监理工作通知单

工程名称：扬中市通威环太 6MW 渔光一体发电项目

编号：TWHJ-GC003-ZH-JXMB6—003

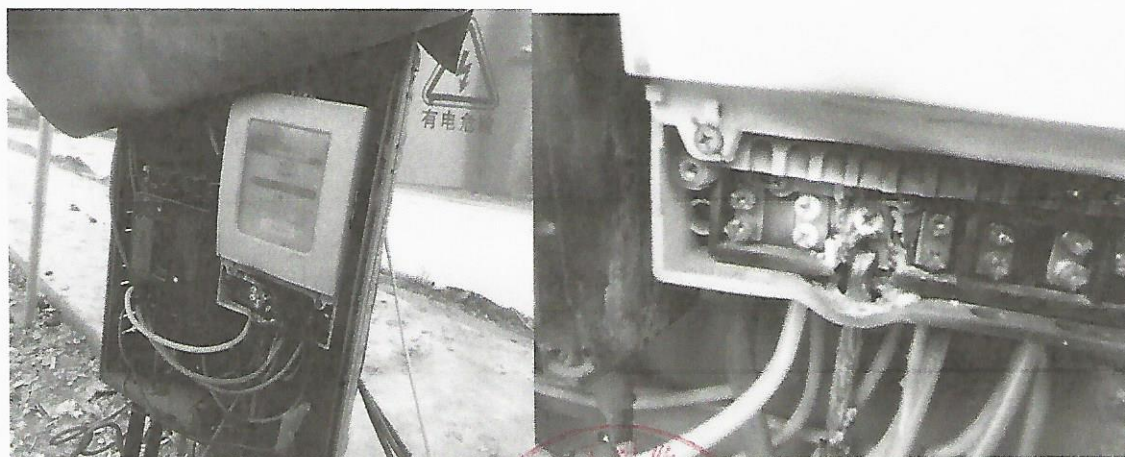
事由：关于你单位施工现场临时配电箱，临时建筑房屋未做接地及线路存在安全隐患内容：

11 月 10 日监理巡查发现你单位施工现场临时用电电源 220V/380V 三相四线制低压电力系统及临时建筑房屋未做接地保护设施、设备“缺陷”运行及线路乱摆乱放，安全用电存在隐患。究其原因主要是管理人员现场管理工作不到位，三检制度未落实等原因造成。

- 1：对不符合相关要求的设备、线路保护等严格按照临时用电规范进行排查并整改
- 2：临时用电应安排专职人员进行管理，定期检查。定期检查时，应复查接地电阻值和绝缘电阻值
- 3：整改后以监理通知回复单上报监理部复查，形成闭环
